泛源股份有限公司

進料檢驗/製程檢驗異常 5C 報告

文件編號：VQE-2025-008

料 號	93XXBR1	品 名	ZP93/97 右殼		
供應商	宥星	進料數	1056	日 期	2025/11/20
檢驗數	45	不良數	19	不良率	35%

成型作業指導書

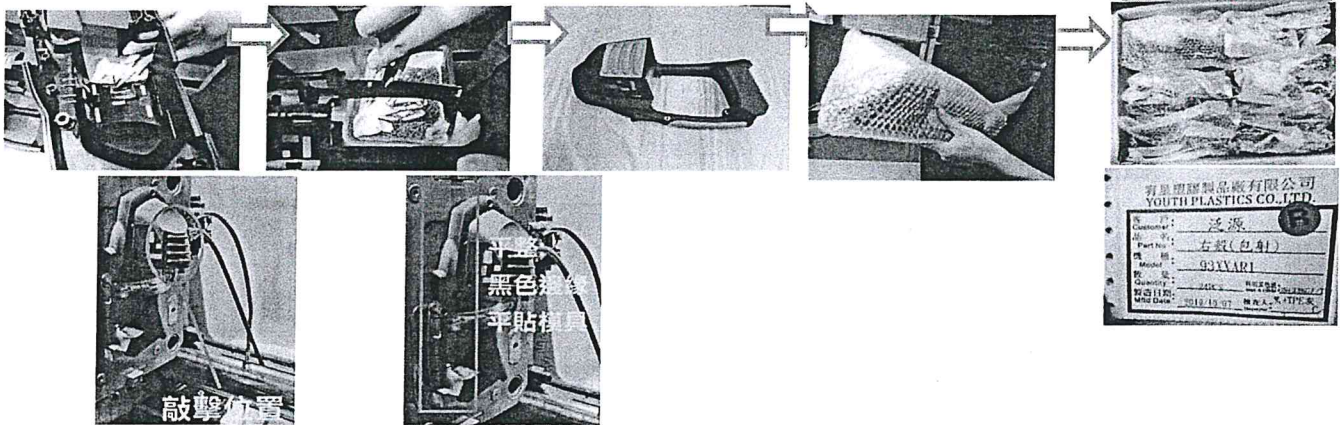
產品冷卻時間太短, 造成外觀壓傷

1. 修改SOP, 增加產品靜置1分鐘, 避免產品冷卻時間太短, 造成外觀壓傷
2. 修改包裝方式由24PCS(1層6PCS平放, 一箱4層)改為36PCS(1層12PCS立放, 一箱3層), 避免因為產品堆疊造成外觀壓傷

1. 機台開鎖行程完成,先檢查模具無異物後,再將(一射)右殼,裝入公模內並用橡膠鎚進行敲入公模固定,再三確此右殼平整放入模具內,才關起安全門,關模行程開始。
2. 取出(包射)完成品,剪除2支TPE料柱,平整。
3. 檢查外觀結構:不允許雜質.起蒼.油污.流痕.結合線(不可缺料.斷裂.拉白)
4. 產品完成後,必需靜置1分鐘,待完成冷卻後才能包裝
5. 完成作業程序,將成品套入氣泡袋內,放置箱內排列,每層排列12pcs,(中間隔板間隔)共3層/36pcs/箱。(# 942箱)
6. 清點數量,封箱,貼附外箱標籤,小心搬運。
